AVIS SIPPT

Ecole 9 Garderie du midi.
Occupation extérieure temporaire du parking désaffecté du site occupé
anciennement par Delhaize.

A.C. MOLENBEEK

DATE DE L'AVIS :	16/02//2023
NOMBRE DE PAGES	2 pages
EXPERT SIPPT	Karim MEHDI Conseiller en Prévention Sécurité Niv.1, Coordinateur de sécurité et de santé Niv A. Dr Sciences Direction du SIPPT Administration communale de Molenbeek.
DESTINATAIRES :	Catherine MOUREAUX, Bourgmestre Ghyslaine EL MOUTAANI, DRH Marijke AELBRECHT, secrétaire f.f. Serge BORUCHOWITCH Daphné QUETTIER, responsable des animateurs(rices) Direction de l'école 9 PSE

L'entrée du site

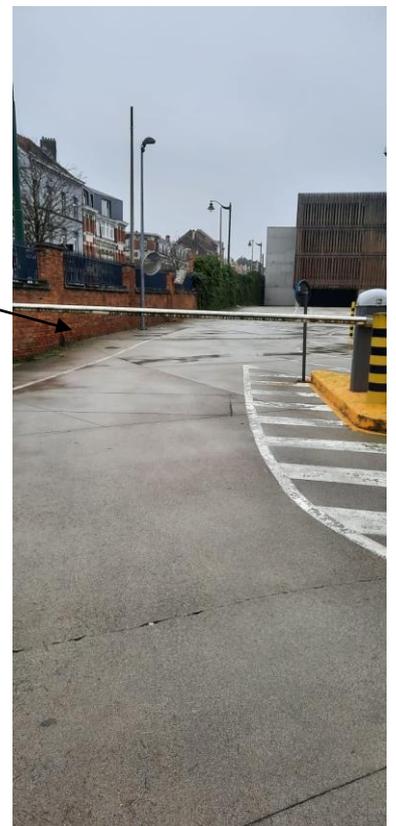
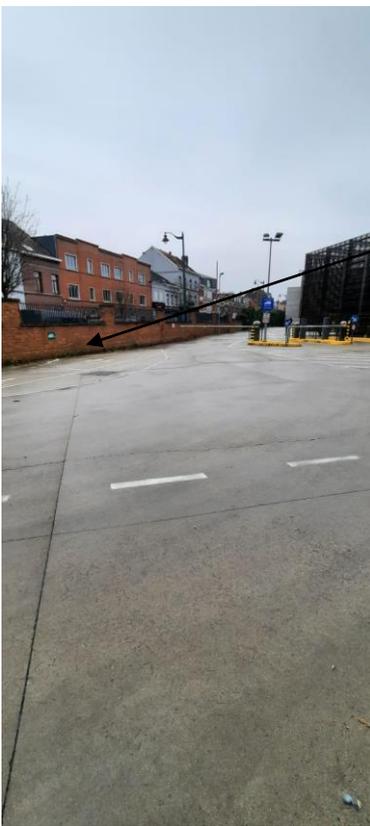
Il s'agit de l'occupation d'un espace parking désaffecté.

Pour l'instant aucune circulation de voiture n'est d'application. Le gestionnaire du site a l'intention de le louer mais ce n'est pas à l'ordre du jour.

A l'entrée du site, il faudrait prévoir, un chemin sécurisé le long du mur (comme illustré sur la photo).

Installer le long du mur, un chemin sécurisé à l'aide des barrières Nadar pour que les enfants puissent se rendre en toute sécurité sur les lieux

L'espace peut être occupé sous réserve de mettre en place les mesures proposées.

Chaque obstacle doit être hors périmètre et mis à l'écart et hors portée des enfants et des animateurs.

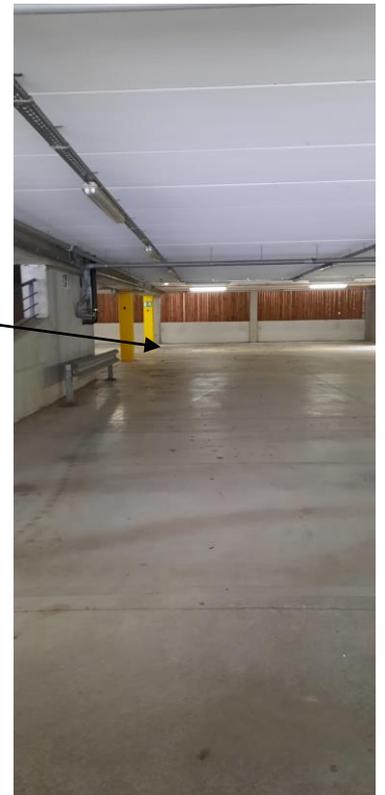
**La surface de l'espace est à peu près 250 m².
Il faudrait installer un périmètre de sécurité en utilisant des barrières Heras.
Aussi, si c'est possible, un abri comme infirmerie pour prodiguer les 1ers soins.**

Les toilettes sont existantes et localisées à côté du local du gardien du site.

Les enfants peuvent s'y rendre de préférence accompagnés par les animateurs(rices).
